Mission régionale d'autorité environnementale

**Avis délibéré de la mission régionale  
d'autorité environnementale  
Hauts-de-France  
sur le projet de parc éolien de  
la société « PE des Pistes »  
sur les communes de Vertain et Escarmain (59)  
étude d'impact de mars 2023**

n°MRAe 2023-7278

Carte de présentation du projet (page 369 de l'étude d'impact)

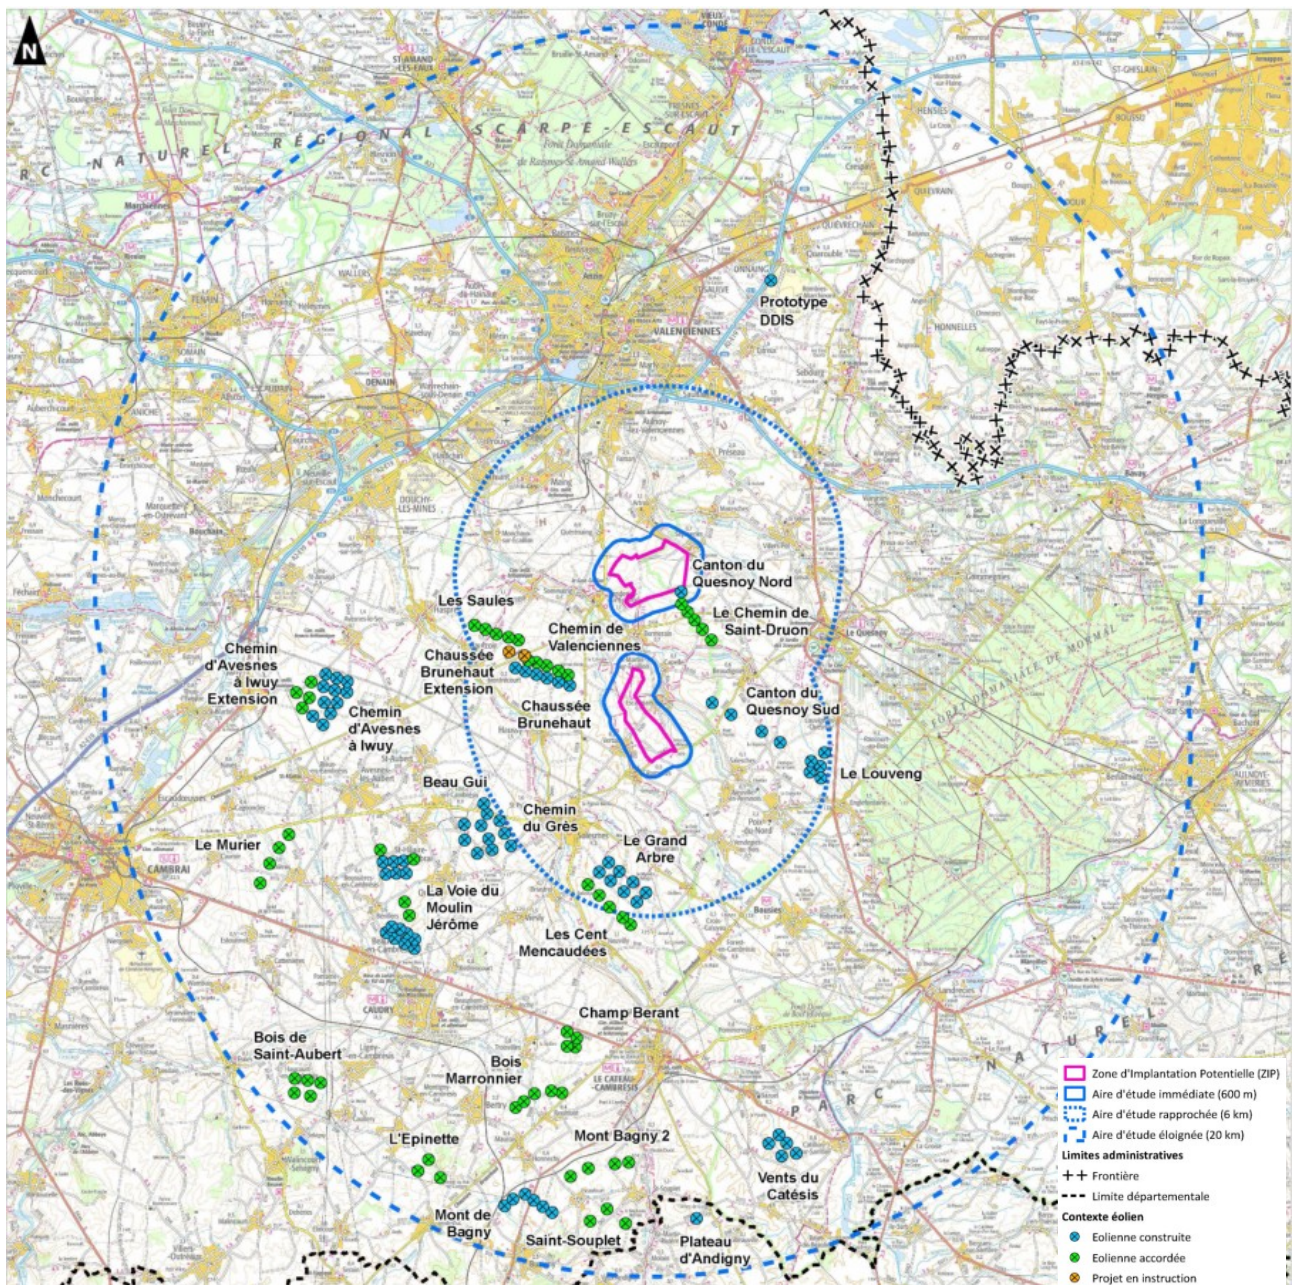
Le modèle d'éolienne n'est pas encore choisi. L'avis est rendu sur un projet de cinq éoliennes d'une hauteur maximale de 179,5 mètres en bout de pale et une garde au sol<sup>1</sup> de 30,5 mètres, localisées comme indiqué ci-dessous.

Le parc éolien comprend également la création de deux postes de livraison, des plateformes de montage et la réalisation ainsi que le renforcement de pistes d'accès. L'emprise totale du projet serait d'environ de 1,78 hectare (cf page 379 de l'étude d'impact).

Carte d'implantation des parcs éoliens autour du projet (volet paysager page 12)

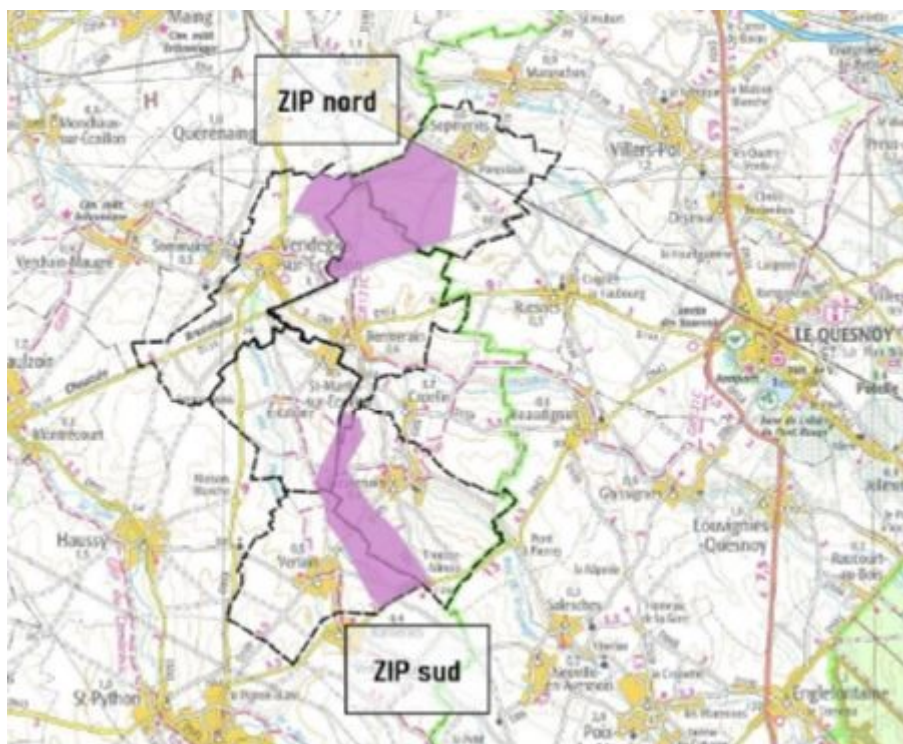
Le projet est localisé dans un contexte où l'éolien est déjà fortement présent avec 11 parcs construits, 13 accordés et un en instruction sur un périmètre de 20 kilomètres environ autour de la zone d'implantation potentielle (cf pages 11 et 12 du volet paysager).
